РАЗМЕРЫ И РАСПОЛОЖЕНИЕ ПАЗОВ И ОТВЕРСТИЙ ДЛЯ КРЕПЛЕНИЯ ШТАМПОВ

ГОСТ 9226—79

Изменение № 1 ГОСТ 9226—79 Прессы листоштамповочные. Размеры и расположение пазов и отверстий для крепления штампов

Черт. 3

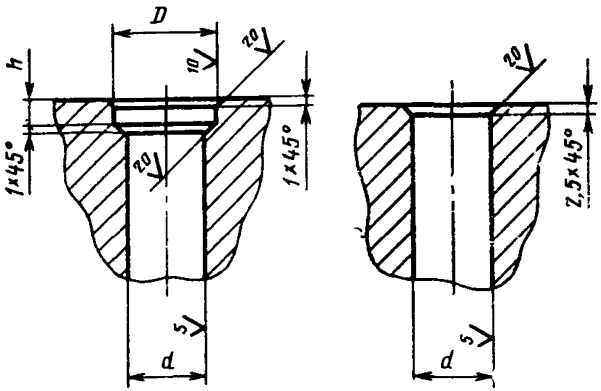
Пункт 3. Чертеж 3. Заменить значения: 1×45° на 1,6×45° (2 раза); 2,5×45° на 1,6×45°;

Черт. 5

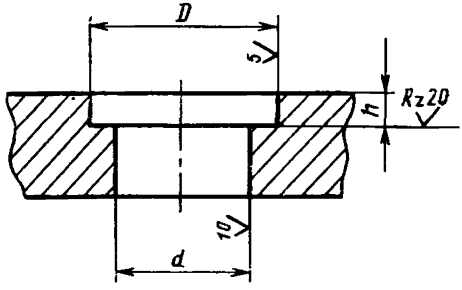
Пункт 4. Чертеж 5 дополнить наименованием: «*Исполнение 1*» и исполнением — 2:

Черт. 6

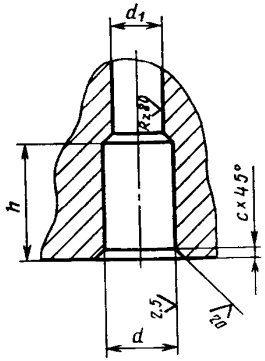
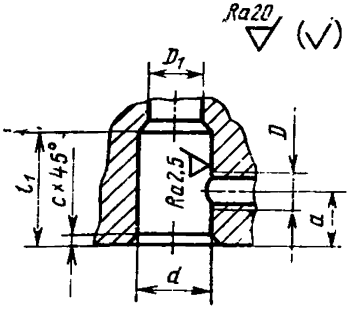
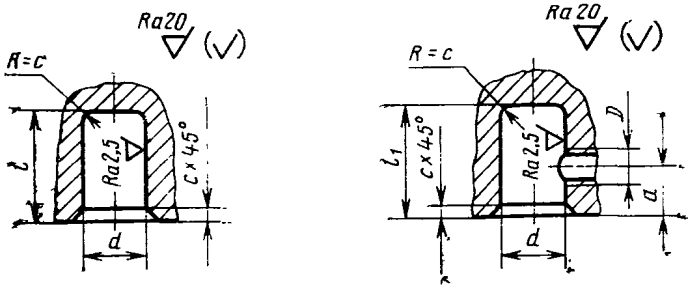
Пункт 5. Чертеж 6 дополнить наименованием: «*Исполнение 1*» и исполнениями — 2, 3 и 4:

чертеж 6 и таблица 5. Заменить обозначения: d_1 на D_1; h на l; таблицу 5 дополнить графами — D, a, l_1:

Черт. 4а

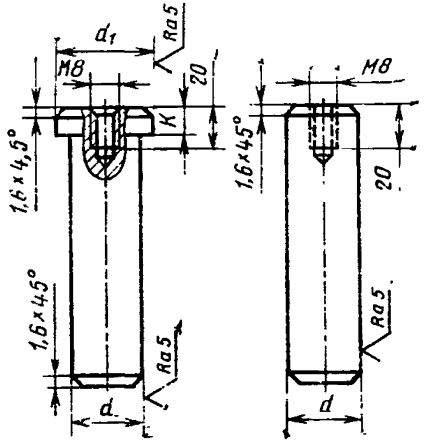
Стандарт дополнить пунктом — 3*а*: «3а. Размеры буферных штырей, предназначенных для выталкивания отштампованных деталей из формообразующей полости штампа, должны соответствовать указанным на черт. 4а и в табл. 3а.

Примечания:

1. Допускается измерение шероховатости поверхностей по *Rz*.
2. Допускается изготовлять буферные штыри без резьбы.

Определение длины буферных штырей

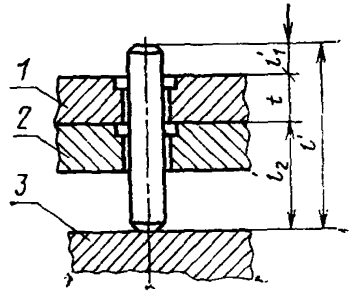
Длину l' буферных штырей определяют в соответствии с чертежом и формулами и указывают в заказе-наряде внешнеторговой организации.

$l' = l'_1 + l_2$ — при отсутствии подштамповой плиты;
$l' = l'_1 + l_2 + t$ — при применении одной подштамповой плиты;
$l' = l'_1 + l_2 + 2t$ — при применении двух подштамповых плит».
